INFORME DE HITO DE CONTROL
N° 4790-2020-CG/GRAN-SCC

**EJECUCIÓN DE LA IOARR "REMODELACION DE AMBIENTE
COMPLEMENTARIO; ADQUISICION DE MONITOR DE
FUNCIONES VITALES, VENTILADOR MECANICO Y
DEFIBRILADOR; ADEMAS DE OTROS ACTIVOS EN EL(LA)
EESS VICTOR RAMOS GUARDIA - DISTRITO DE HUARAZ,
PROVINCIA HUARAZ, DEPARTAMENTO ANCASH"**

**HITO DE CONTROL N° 1: EJECUCIÓN Y SUPERVISIÓN DEL
COMPONENTE I DEL IOARR**

Imagen n.º 1
 Vista drenaje pluvial proyectado en el expediente técnico.

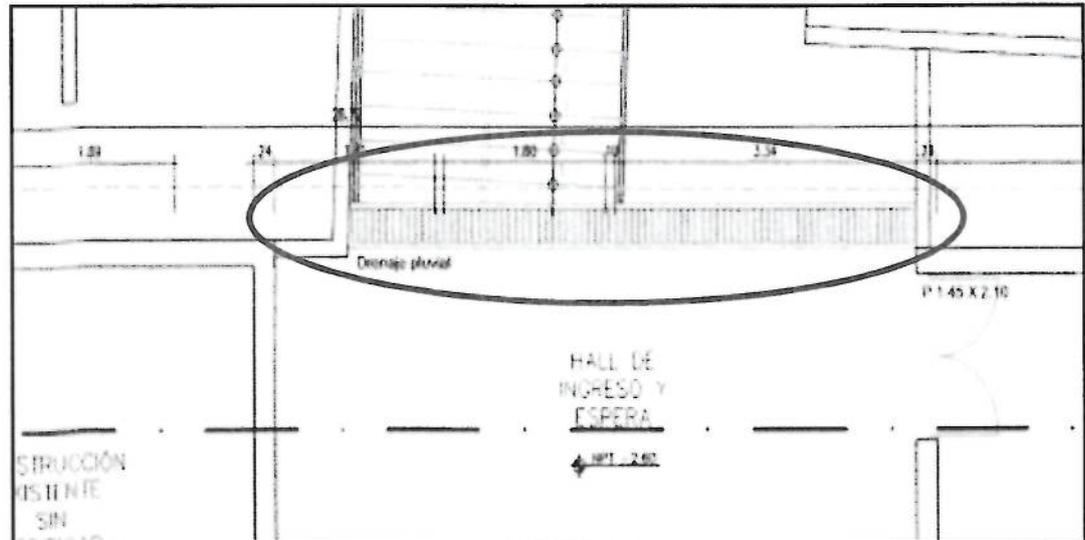
- Sobre los sistemas de drenaje, se ha verificado que el expediente técnico aprobado, considera la ejecución de una sola rejilla al ingreso de los nuevos ambientes por el Jr. Simón Bolívar, conforme se presenta el plano PDC Arquitectura, que se muestra en a continuación:

Asimismo, durante la inspección de campo realizada a la obra el 12 de mayo de 2020 se identificó que existen pendientes en el interior, por donde se podría desbordar el agua a las instalaciones hospitalarias ante la presencia de lluvias ocasionales.

En torno a ello, se advierte que el expediente técnico aprobado por la “Entidad”, no ha considerado las cunetas en las veredas perimetrales, así como, no especifica las instalaciones de evacuación de los montantes de los techos y su disposición final;

Situación que posibilitaría la inundación en época de lluvias de los ambientes de las nuevas instalaciones.

Imagen n.º 2

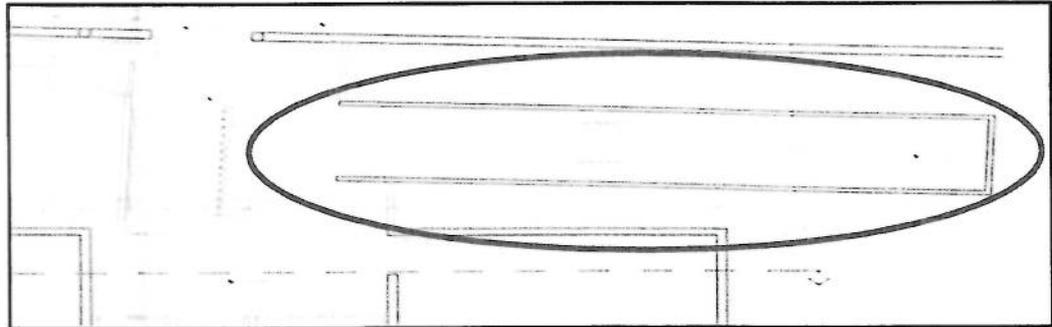
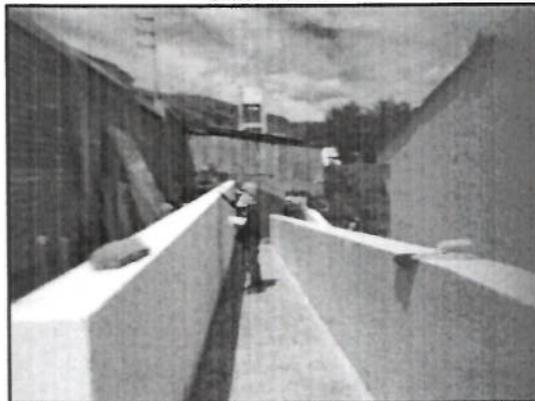
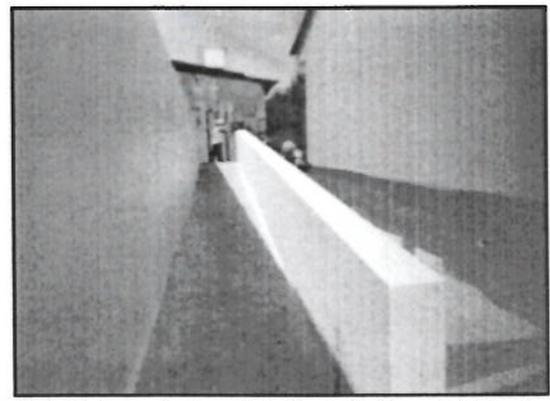
- Respecto a la Rampa de Ingreso, se ha verificado que el plano PDC Arquitectura del expediente técnico aprobado por la "Entidad", proyecta la construcción y considera una rampa en el ingreso, como se muestra a continuación:

Sin embargo, dicho expediente no consideró dimensiones y características para dicha estructura, conforme lo requiere el artículo 6.2.1.1 Flujos de circulación, Circulación vertical de la Norma Técnica de Salud (NTS) n.º 110-MINSA/DGIEM-V.01, que señala que: "...El ancho mínimo libre de una rampa no será menor de 1,25 m..." así como, que "...El acabado del piso de rampa debe ser antideslizante y/o bruñado cada 10 cm y debe tener barandas a ambos lados..."

Complementariamente, durante la inspección de campo de 12 de mayo de 2020, se evidenció que la rampa está siendo ejecutada con las siguientes características: Longitud= 13.00 mts, ancho = 1.20 mts, en dos tramos, con un descanso de 2.50 x 2.50 mts.

En torno a ello, se advierte que el expediente técnico aprobado por la "Entidad", no ha considerado dimensiones y características técnicas para la ejecución de las rampas; situación que posibilitaría que la estructura no cumpla la funcionalidad para la cual fue diseñada.

Imagen n.º 3

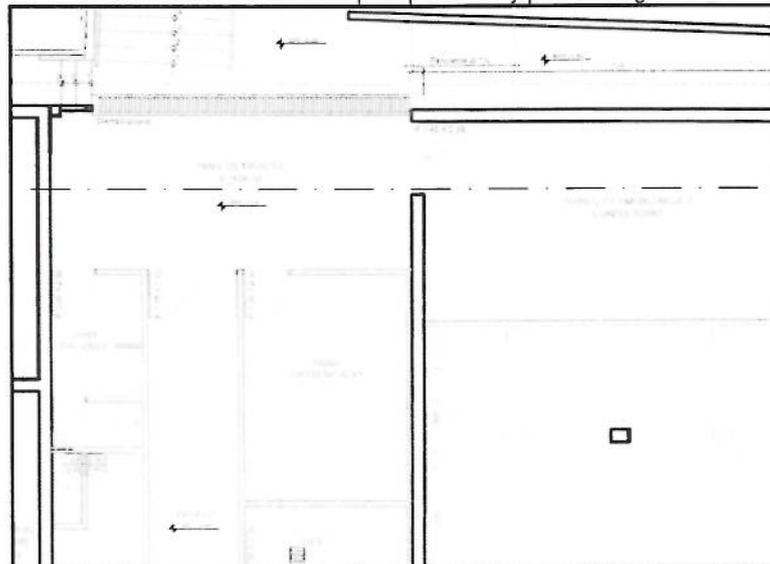
De lo verificado en la inspección del 12 de mayo 2020, se pudo apreciar que los ambientes de hall de ingreso y espera no tienen áreas diferenciadas para los pacientes y sus acompañantes, contraviniendo lo indicado por el artículo 6.2.1.1 Flujos de Circulación de la Norma Técnica de Salud (NTS) n.º 110-MINSA/DGIEM-V.01, menciona que: *"...Los flujos de circulación interna deben evitar el cruce de transporte limpio y sucio y el cruce entre el usuario permanente (interno, medico, enfermeras, técnicos) y el usuario temporal (visitante, acompañante, servidores).*

Vista de los ambientes Hall de Espera, Triaje Diferenciado y Tópico de Emergencia sin ambientes diferenciados para pacientes y público en general

Fotografía n.º 4

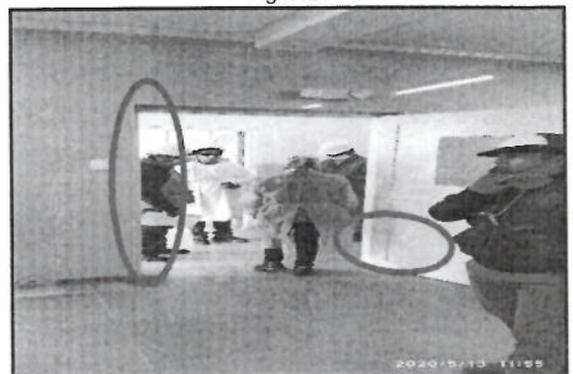
Vista del ingreso a hospitalización, las esquinas de los muros no cuentan con protección, así como la puerta de ingreso.

La falta de láminas de acero inoxidable en los muros ocasionaría daños a las paredes y posibles lesiones en los pacientes y transeúntes.

Imagen n.° 7

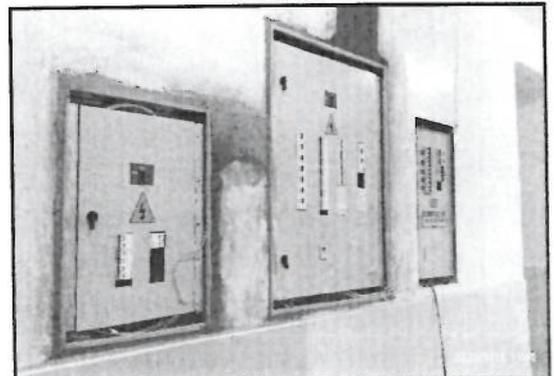
Vista de la ubicación de tableros eléctricos proyectados en los pasillos de los ambientes nuevos.

Vista de tableros eléctricos colocados al interior de los ambientes.

Imagen n.° 8

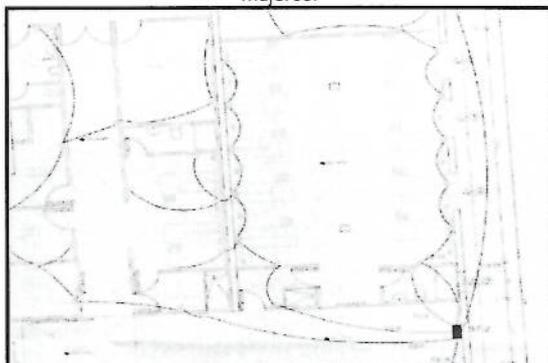
Vista del circuito de tomacorriente en hospitalización de mujeres.

Imagen n° 1
Ingreso de ambulancia llega directamente al área de UCI COVID 19

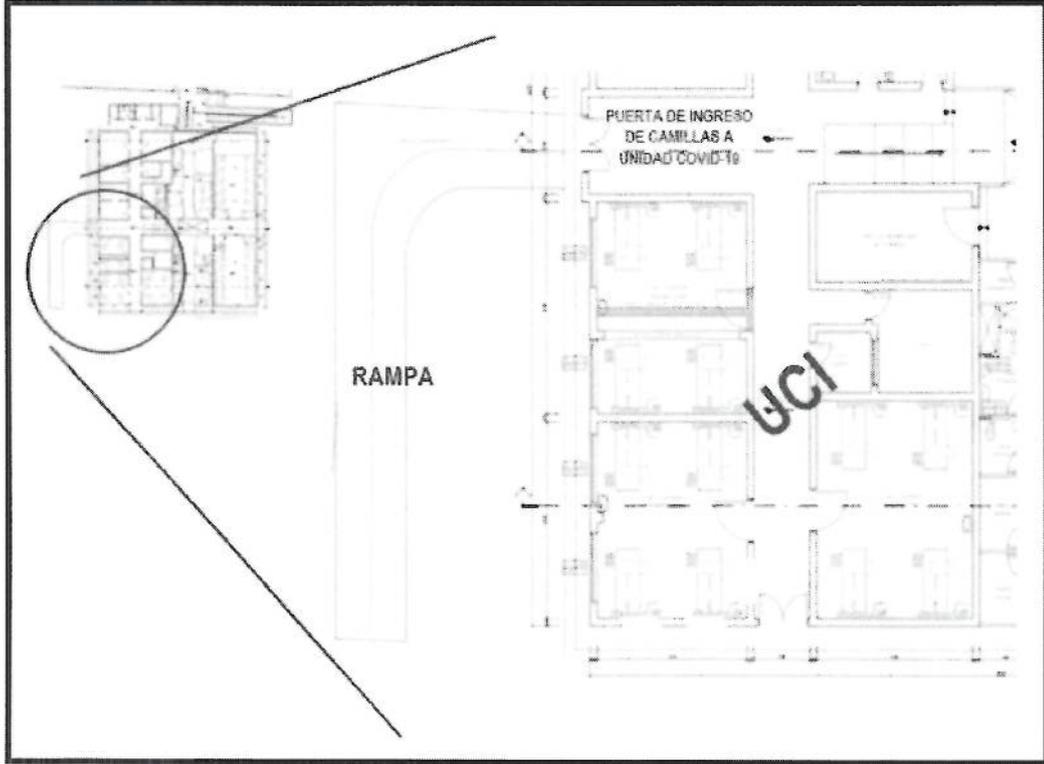
- 9. Se ha aperturado una puerta de ingreso por el Jr. Celso Bambarén para el acceso de la ambulancia; considerándose la construcción de una rampa para el paso de camillas de aproximadamente 12.00 m de longitud, 2.50 m de ancho y 10% de pendiente. Sin embargo, no se ha considerado dentro del adicional de obra, la cobertura liviana que garantice el correcto transporte del paciente en camilla por este sector. Asimismo, de acuerdo a la propuesta, el acceso a la unidad COVID-19 de pacientes que arriben con la ambulancia, se hará por la puerta de que se indica en plano; la cual constituye un ingreso directo al sector destinado para la atención de Cuidados Intensivos – UCI, como se puede mostrar en la siguiente imagen:
